Commission économique pour l'Europe**Comité des transports intérieurs****Forum mondial de l'harmonisation
des Règlements concernant les véhicules****192^e session**

Accord de 1958 :**Examen de projets d'amendements à des Règlements ONU
existants soumis par le Groupe de travail de l'éclairage
et de la signalisation lumineuse****Proposition de complément 6 à la série originale
d'amendements au Règlement ONU n° 150
(Dispositifs rétro réfléchissants)****Communication du Groupe de travail de l'éclairage
et de la signalisation lumineuse***

« Figure A5-VII

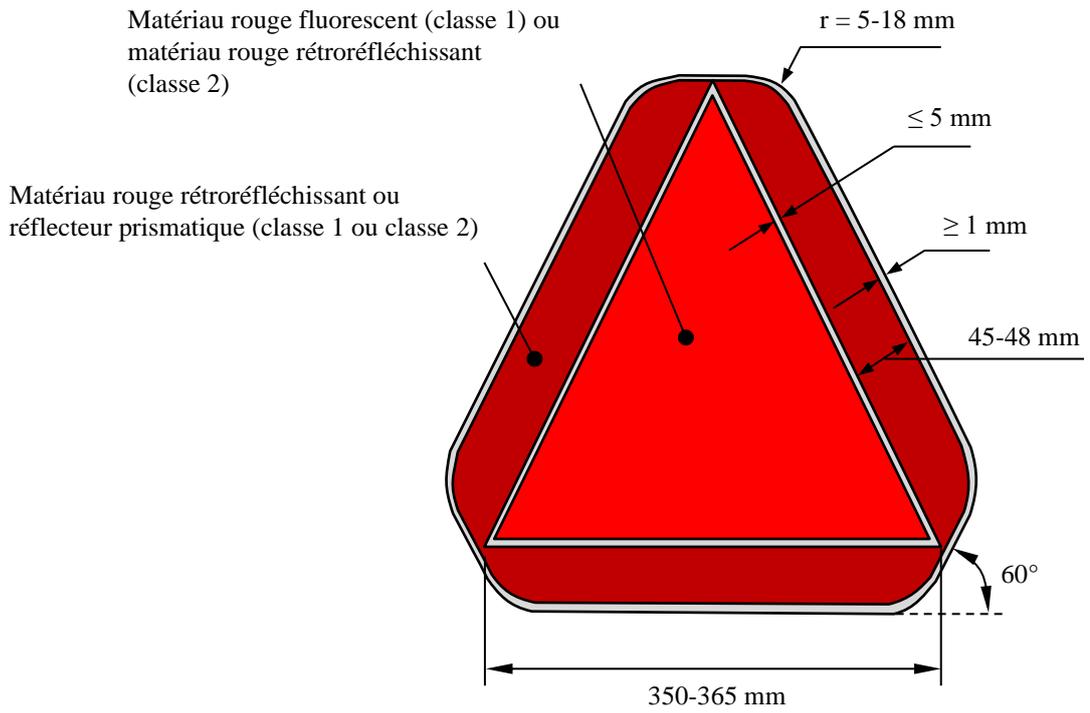
La base du triangle fluorescent (classe 1) ou du triangle rétro réfléchissant (classe 2) doit avoir au minimum 350 mm et au maximum 365 mm de long. La largeur de la plage éclairante du bord rouge rétro réfléchissant doit être de 45 mm au minimum et ne pas dépasser 48 mm. Ces particularités sont illustrées par l'exemple donné à la figure A5-VII. ».

Figure A5-VI « Exemple de plaque pour véhicule lent », lire :
